COMMISSION ROYALE DES MONUMENTS ET DES SITES  
KONINKLIJKE COMMISSIE VOOR MONUMENTEN EN LANDSCHAPPEN

<b>N/Réf. :</b>	<b>MSJ30002_706_PUN</b>	<b>MOLENBEEK-SAINT-JEAN. Parc du Scheutbos</b>
<b>Gest. :</b>	<b>GM</b>	<b>(= Site classé)</b>
<b>Corr DPC:</b>	<b>Thomas Bogaert</b>	<b><u>PERMIS UNIQUE</u> : Réaménager un sentier au parc Scheutbos côté</b>
<b>NOVA :</b>	<b>12/PFU/1858467</b>	<b>rue de l'Oiselet avec un accès vers les écoles Saint-Martin et Paloke</b>
<b>Corr DU:</b>	<b>Antoine Struelens</b>	<b>Demande de BUP – DPC / BUP – DU du 22/03/2023</b>
	<b>Lejeune Lindsay</b>

**Avis conforme de la CRMS**

Plan du projet – extr. du dossier de demande

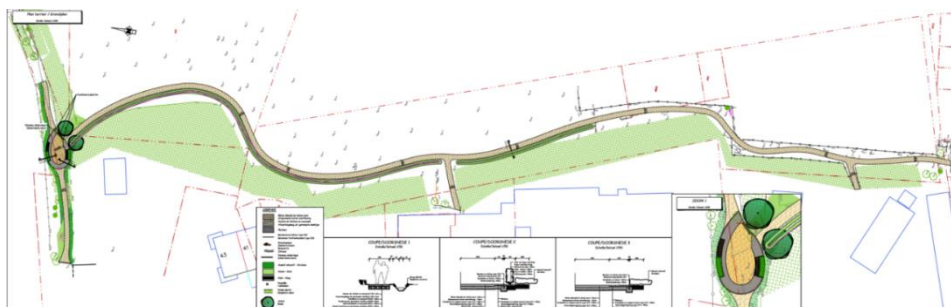
L'aménagement proposé répond à celui qui a été autorisé par le permis du 15/10/2021 et à la demande de la CRMS, formulée à l'occasion de la demande du permis précédent, de veiller à assurer la cohérence des différents aménagements. Le dessin du présent projet est tout à fait similaire et les matériaux utilisés sont identiques à ceux du projet déjà autorisé pour le sentier d'Anes. Il s'agit d'un aménagement léger qui respecte le caractère semi-naturel du site tout en offrant un confort de promenade amélioré et en rendant les entrées plus lisibles et qualitatives.

Les arbres qui seront abattus dans le cadre de la présente demande sont des cépées ayant peu de valeur paysagère et présentant des dimensions relativement réduites. Les arbres plantés en compensation arriveront rapidement au même gabarit que les arbres abattus.

Détail de l'aménagement de l'entrée – doc. extr. du dossier de demande

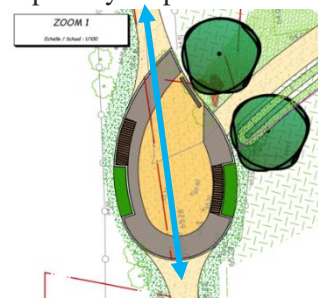
La CRMS émet un avis favorable sur la demande tout en demandant d'adapter le dessin de la « placette » qui est aménagée au croisement des deux sentiers, à l'entrée du site, afin d'améliorer la lisibilité du chemin est-ouest (situé dans le prolongement de la rue d'Oiselet) et de souligner la continuité de son tracé. Concrètement, elle demande d'adapter le dessin de cette placette et notamment la disposition du revêtement en pavé pour mettre en avant cette continuité.
